令和3年7月21日 原規技発第2107219号 原子力規制委員会決定

日本電気協会「原子力発電所用機器における渦電流探傷試験指針 (JEAG 4217-2018)、軽水型原子力発電所用機器の供用期間中検査における超音波探傷試験規程 (JEAC 4207-2016) 及び原子炉格納容器の漏えい率試験規程 (JEAC 4203-2017)」に関する技術評価書について

日本電気協会「原子力発電所用機器における渦電流探傷試験指針（JEAG 4217-2018）、軽水型原子力発電所用機器の供用期間中検査における超音波探傷試験規程（JEAC 4207-2016）及び原子炉格納容器の漏えい率試験規程（JEAC 4203-2017）」に関する技術評価書

図 4.1.3-1 リフトオフを用いた照射効果の有無に対する確認方法²¹

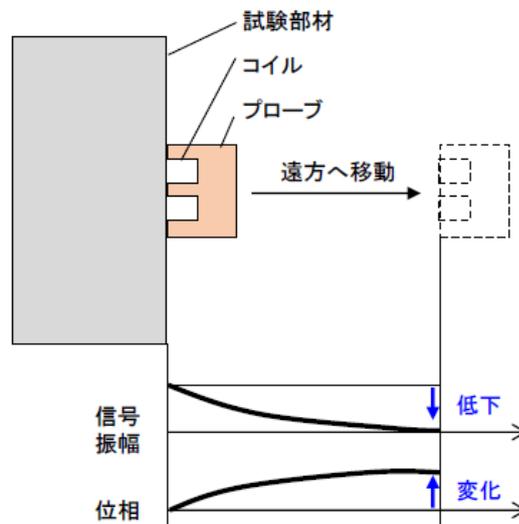
照射効果の影響については試験体と実機でリフトオフ現象を比較し影響がないことが確認できれば問題ないと考えられることから、リフトオフ現象を比較しその影響を確認することを要望する。

図 4.1.3-2 対比試験片の概要²³

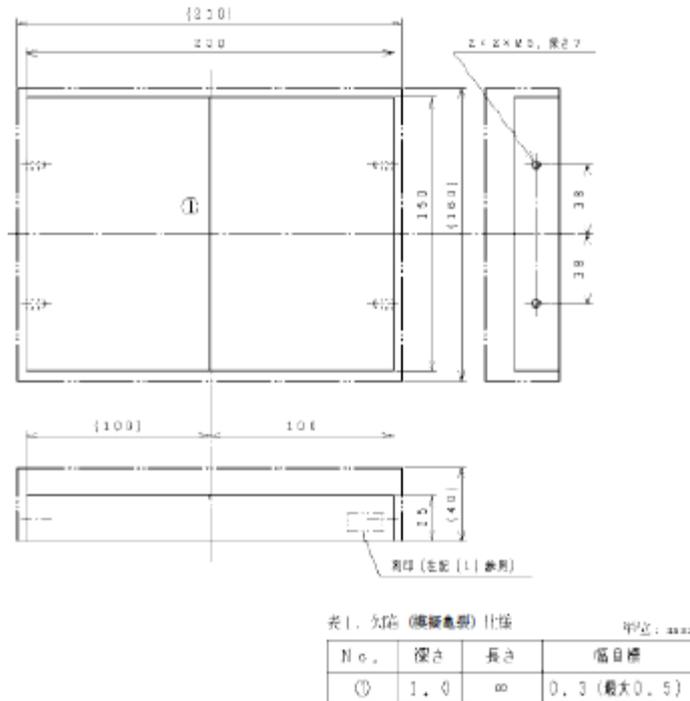
人工きずの幅について、「2330 対比試験片」(5)では人工欠陥の幅は0.3mm±0.05mmと規定されているが、計画図には幅目標0.3(最大0.5)mmと記載されている。これについて、日本電気協会は「基準感度及び位相角の設定に用いた2つの対比試験片における人工欠陥の幅寸法実測値を下記に示します。

図-3100-2 基線をピーク電圧部の直前又は直後のうち、出力電圧が低い方とする場合

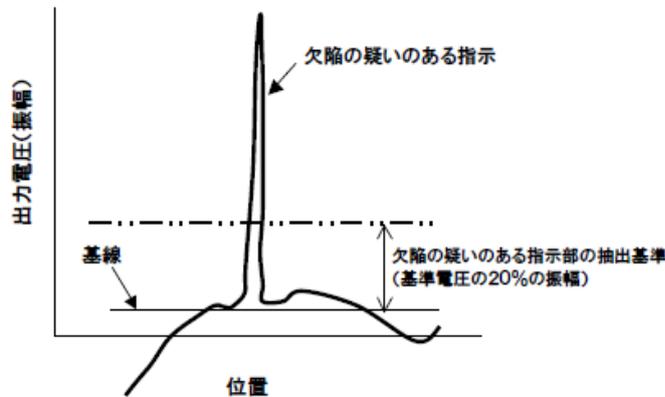
「図-3100-2 基線をピーク電圧部の直前又は直後のうち、出力電圧が低い方とする場合」に示す欠陥の疑いのある指示部以外の出力電圧が変化する理由について、日本電気協会は「解説図-3100-1-1 に同じ模式図があり、指示部以外の出力電圧の変化はドリフトによるものです。」としている⁵⁵。附属書Cの「(解説-C-3100-1) 欠陥の疑いのある指示部の抽出」においては、「TR パンケーキはプローブを密着した状態でも基線が零電圧レベルから緩やかに離れる事象 (ドリフト) が生じる場合がある」とし、「(解説-3100-1) 欠陥の疑いのある指示部の抽出」において、「ドリフトの影響が大きい場合は、(中略) バンドパスフィルタなどのドリフト除去装置を用いて、ドリフト

をある程度除去するとよい。」と記載しているが、ドリフトの発生理由については説明されていない。「図-3100-2 基線をピーク電圧部の直前又は直後のうち、出力電圧が低い方とする場合」に示す出力電圧は、欠陥の疑いのある指示部の前後で大きく変化しており、上記「緩やかに離れる事象」とは整合していない。ドリフトの発生理由について説明を追加し「図-3100-2 基線をピーク電圧部の直前又は直後のうち、出力電圧が低い方とする場合」の出力電圧の変化を見直すことを要望する。

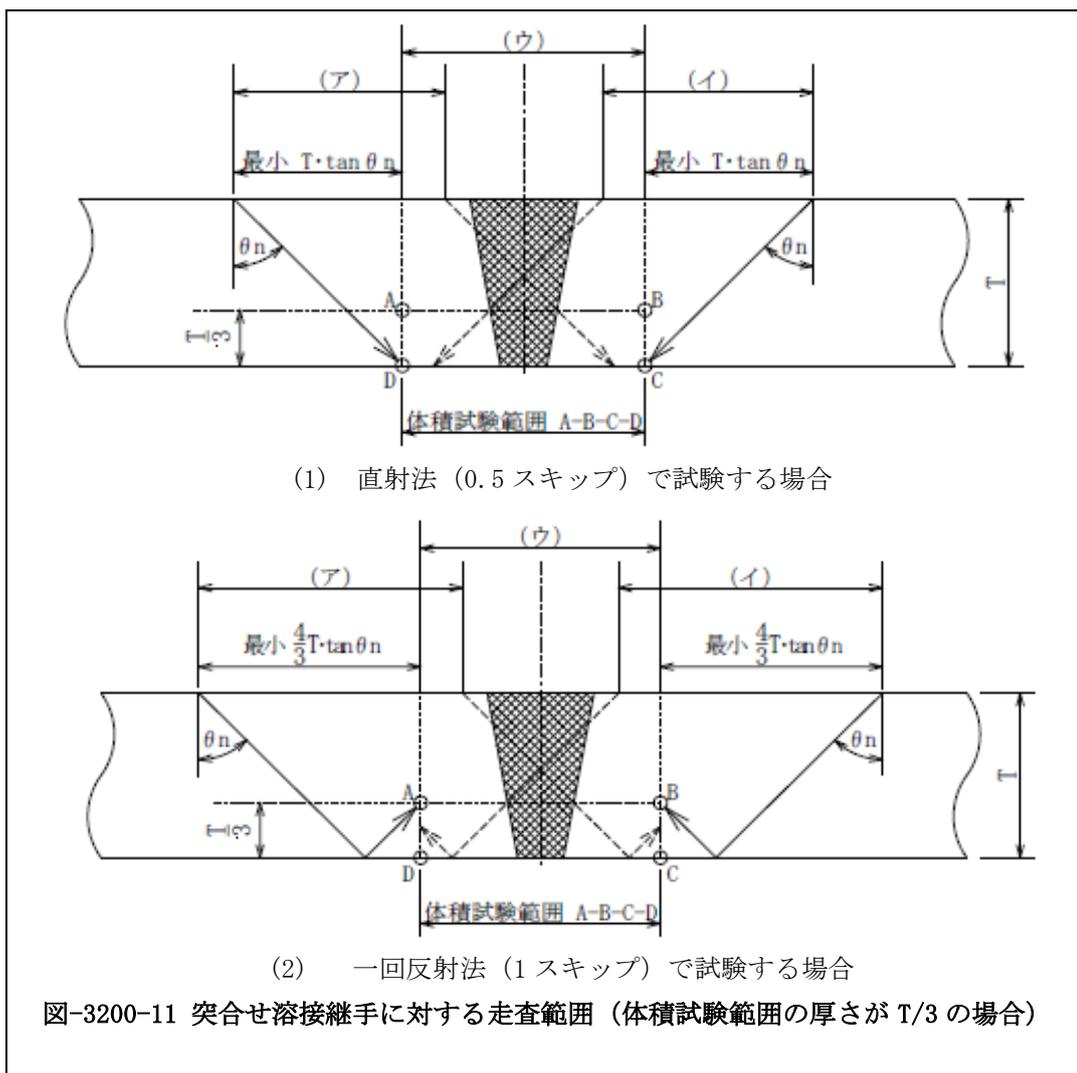
- (a) 変更点ではないが、「図-3200-10 突合せ溶接継手に対する走査範囲（体積試験範囲の厚さが T の場合）」の直射法で試験する場合において、走査範囲が（ア）及び（イ）の範囲では赤斜線で示す三角形の領域の超音波の伝ばは 1 方向のみとなっている。また、一回反射法で試験する場合の（ア）の右端及び（イ）の左端の位置はそれぞれ B 点及び A 点に達していない（「図-4200-9 突合せ溶接継手に対する走査範囲（体積試験範囲の厚さが T の場合）」についても同様）。日本電気協会は「基本的な考え方として、溶接金属は 2 方向、隣接する熱影響部は 1 方向の探傷としています(3236 項、4245 項、4254 項)。」としている⁸²。しかし、「3236 探触子の走査範囲」(2)、「4245 探触子の走査範囲」(2)及び「4254 探触子の走査範囲」(2)においては、「母材及び熱影響部については、少なくとも 1 方向から超音波が伝ばするように探触子を走査する。」と規定しており、赤斜線で示す三角形の領域を 1 方向のみの走査でよいとはしていない。また、「1320 関連規格」に記載する ASME Sec. XI の「Mandatory Appendix III Ultrasonic Examination of Vessel and Piping Weld」、「Article III-4000 Examination」の「III-4420 Reflectors Parallel to the Weld Seam」においては、「The examination shall be performed using a sufficiently long examination beam path to provide coverage of the required examination volume in two-beam path directions. The examination shall be performed from two sides of the weld, where practicable, or one side of the weld, as a minimum.」と規定しており、溶接線に平行な反射体に対する探傷では、実行できる場合は両側、少なくとも片側から探傷を求めている。基本は両側から超音波を入れることを求めており、溶接金属及び母材の区分はしていない。「図-3200-10 突合せ溶接継手に対する走査範囲（体積試験範囲の厚さが T の場合）」の（ア）及び（イ）の範囲及び「図-4200-9 突合せ溶接継手に対する走査範囲（体積試験範囲の厚さが T の場合）」の（ア）及び（イ）の範囲は見直すことを要望する。

図 4.2.13-1 基準感度の設定例
(図-3200-1(1)の DAC 回路を使用しない場合の修正例)

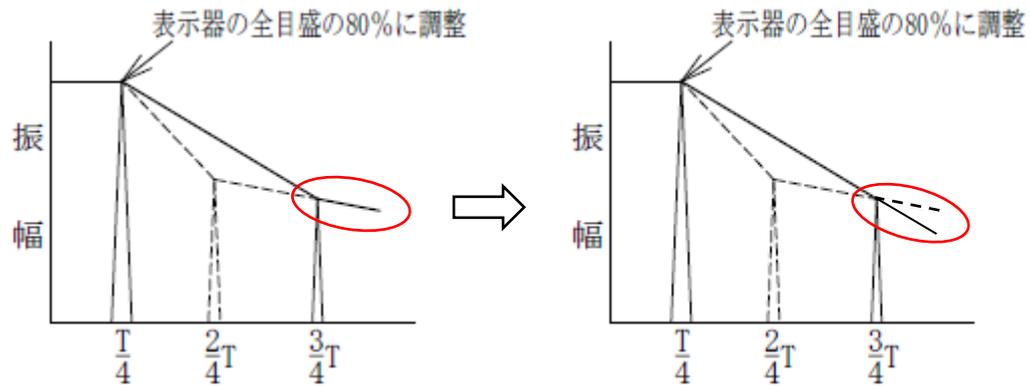
1(1)、図-4200-3(1)及び図-4200-5(1)に示す DAC 回路を使用しない場合の内挿線は、 $2/4T$ (斜角法の場合は $(2/8)S$ 、以下同じ) 位置の横穴の有無により実線と破線で区別しているが、 $3/4T$ (斜角法の場合は $(3/8)S$ 、以下同じ) 位置から右側の外挿線は $2/4T$ 位置と $3/4T$ 位置での横穴からの振幅を利用するので、実線ではなく破線表示に、 $2/4T$ 位置の横穴がない場合の $3/4T$ 位置から右側の外挿(実線)は $1/4T$ (斜角法の場合は $(1/8)S$) 位置と $3/4T$ 位置での横穴からの振幅に基づく延長線になる(「図 4.2.13-1 基準感度の設定例(図-3200-1(1)の DAC 回路を使用しない場合の修正例)」の右図参照)。

図 4.2.15-1 UTS 報告書に記載されたノズルの試験体形状

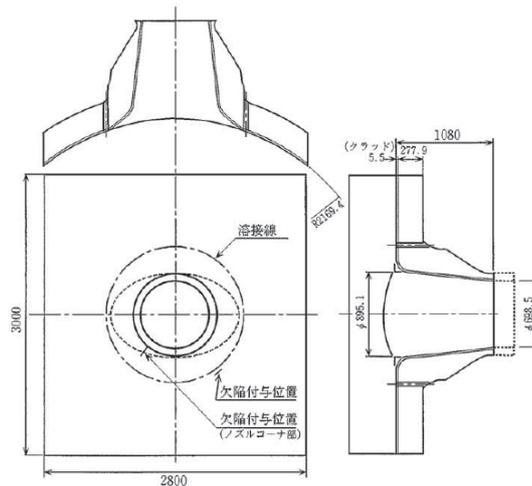
しかし、UTS 報告書に記載された PWR の RPV 入口ノズルの試験体形状(「図 4.2.15-1 UTS 報告書に記載されたノズルの試験体形状」参照)は、管台内面がテーパ状、胴の周方向断面では管台の胴内面側にも別の楕円状テーパが付いているので、探触子が接触する面の直径を管台内径 698.5mm では指定できない。したがって、「探触子が接触する面の直径が 698.5mm(管台内径)」は「管台内面テーパ部の探触子が接触する面と胴内面との交点における短径が 698.5mm の長円穴」と読み替える。

図 4.3.6-1 基準容器法での評価¹⁵⁵

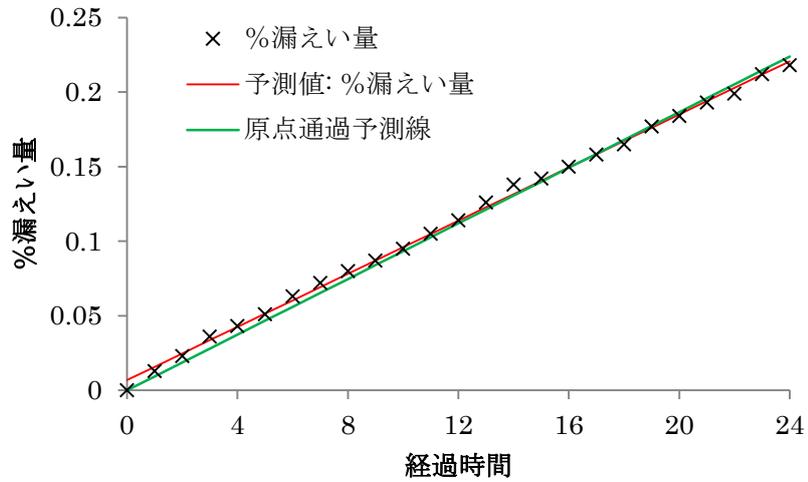
「解説表3.2-5.1 温度測定数による漏えい量の変化」（基準容器法での評価；A発電所での実績による）及び「解説表3.2-5.1 温度測定数による漏えい量の変化」（絶対圧力法での評価；B発電所での実績による）に示す温度計23個使用の場合の漏えい量(%)について、切片を有する回帰分析と原点を通過する回帰分析を行った結果を「図4.3.6-1 基準容器法での評価」及び「図4.3.6-2 絶対圧力法での評価」に示す。いずれも切片の値は+側を示している。「3.1.2.3 平均漏えい率及び信頼限界」及び「3.2.2.3 平均漏えい率及び信頼限界」に規定する平均漏えい率及び信頼限界の式は、原点を通過する回帰直線 $Q=b'H$ に誤差を加味した式となるよう検討することを要望する。

図 3.1.6 全体漏えい率試験結果

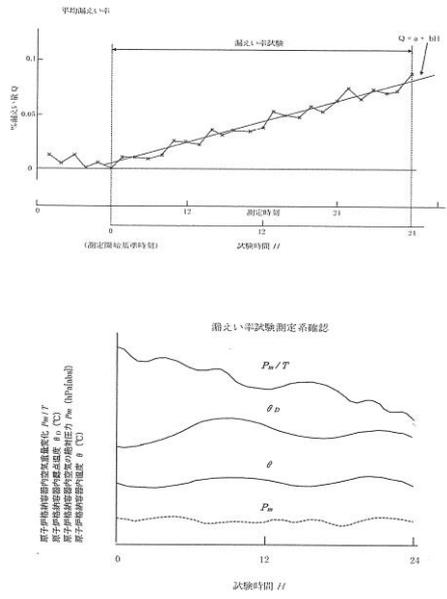
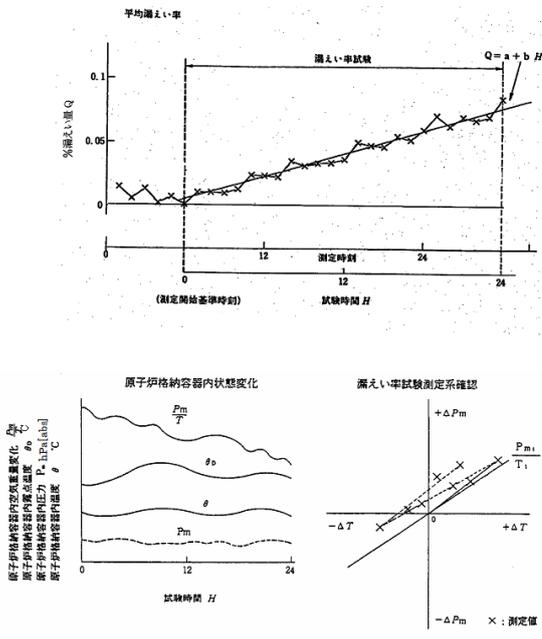
読み替えられる図

読み替える図
